66

Název akce:	Výstavba Multifunkční sportovní a kulturní haly v Brně
Číslo akce SMVS:	-
Objednatel:	I. Statutární město Brno II. ARENA BRNO, a. s. III. Brněnské komunikace a.s. IV. Teplárny Brno, a.s.
Zastoupen:	Objednatelem
Zhotovitel:	HOCHTIEF CZ a.s., Plzeňská 16/3217, 150 00 Praha 5
SPST:	Společnost INVIN, RUBY, INFRAM a CM
Projektant:	Projektová dokumentace 1 - Arch.Design, s.r.o. a A PLUS a.s. Projektová dokumentace 2 - PK OSSENDORF s.r.o.

Plošiny do enegokanálů, SO 101 Hala

Doplnění k ZL 33 - zámečnické konstrukce k energokanálu, SO 101 Hala ASŘ

Vstup OK plošina

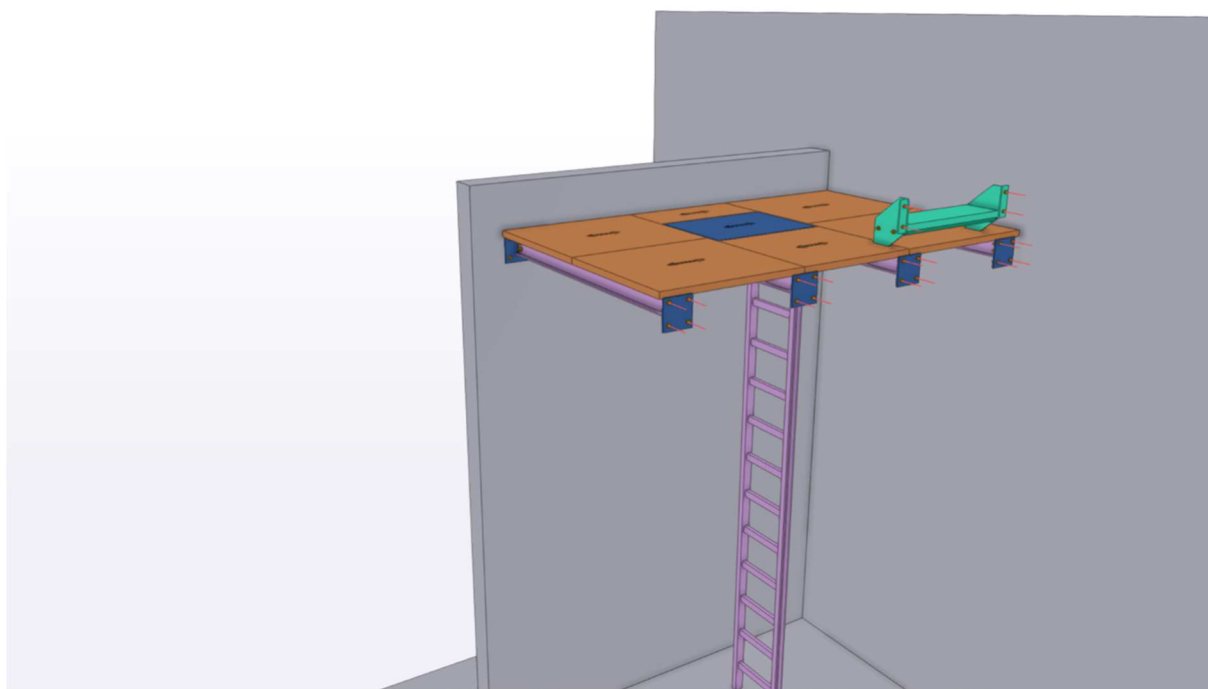
Z rozhodnutí objednatelů dochází k realizaci energokanálu u Tuzexu v rámci SO 101 Hala. V základové konstrukci je doplněn monolitický instalační kanál, který je nově navržen jako součást základové desky, aby nedošlo k zásahu do stávajících dispozic. Tento změnový list č. 66 řeší doplnění plošin pro VSTUP a VÝSTUP, aby byl kanál přístupný a průchozí.

Změna je realizována na základě požadavku objednatele na navýšení množství kabeláže. Objednatel tento požadavek vznesl v zájmu zajištění dostatečných kapacit kabeláže pro budoucí provoz díla. Pro zajištění možnosti vstupu a výstupu do nového energokanálu jsou touto změnou přidány plošiny. S ohledem na charakter změny, kterou zadavatel jednající s náležitou péčí nemohl předvídat, se jedná o změnu nepředvídanou dle § 222 odst. 6 ZZVZ

- bezplatně dá k dispozici HT jeřáb J1 –věžový (pokud bude jeřáb J1 poskytnut celková cena bude ponížena o položku 5 z rozpočtu výše)
- geodet dá výšku - zajistí HT
- odnímatelný rošt, standartní rošt se 4 zasouvateľnými úchyty
- montáž bude realizována bez stropu nad konstrukcí plošiny
- při montáži bude pochozí zabetonovaná plošina -6m
- 2 stěny od -6m výše budou vynečány pro montáž OK.
